改善箇所説明図

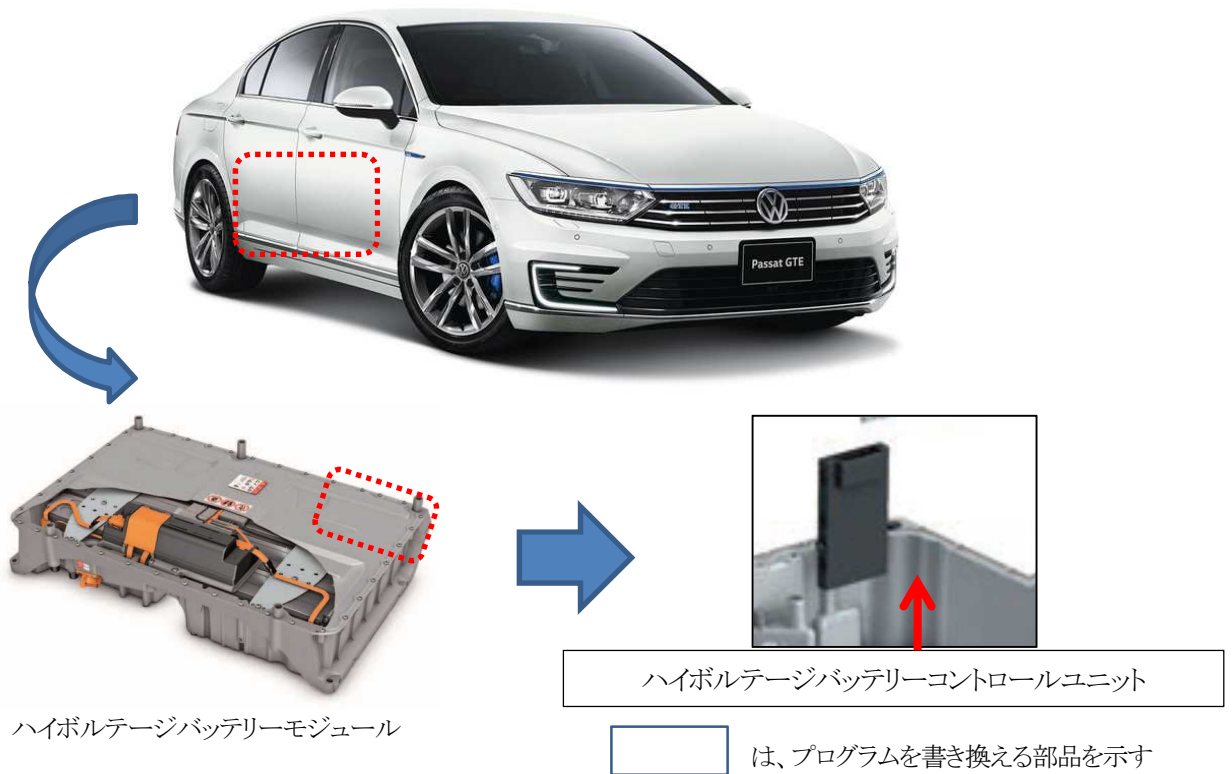
不具合の内容

ハイブリッドの電力を制御するハイボルテージバッテリーコントロールユニットの制御プログラムが不適切なため、スタートボタンによるシステム起動時の回路診断実施時において、正常な状態を異常と判定することがある。そのため、メーターにエラーメッセージが表示され、システムを起動できず、車両始動ができないおそれがある。

改善措置の内容

全車両、ハイボルテージバッテリーコントロールユニットの制御プログラムを対策プログラムに書き換える。

識別：キャンペーンステッカーに「93D5/93D8、日付（西暦・月・日の順）ワークショップスタンプ」を記入し、スペアタイヤ収納部左側面に貼りつける。
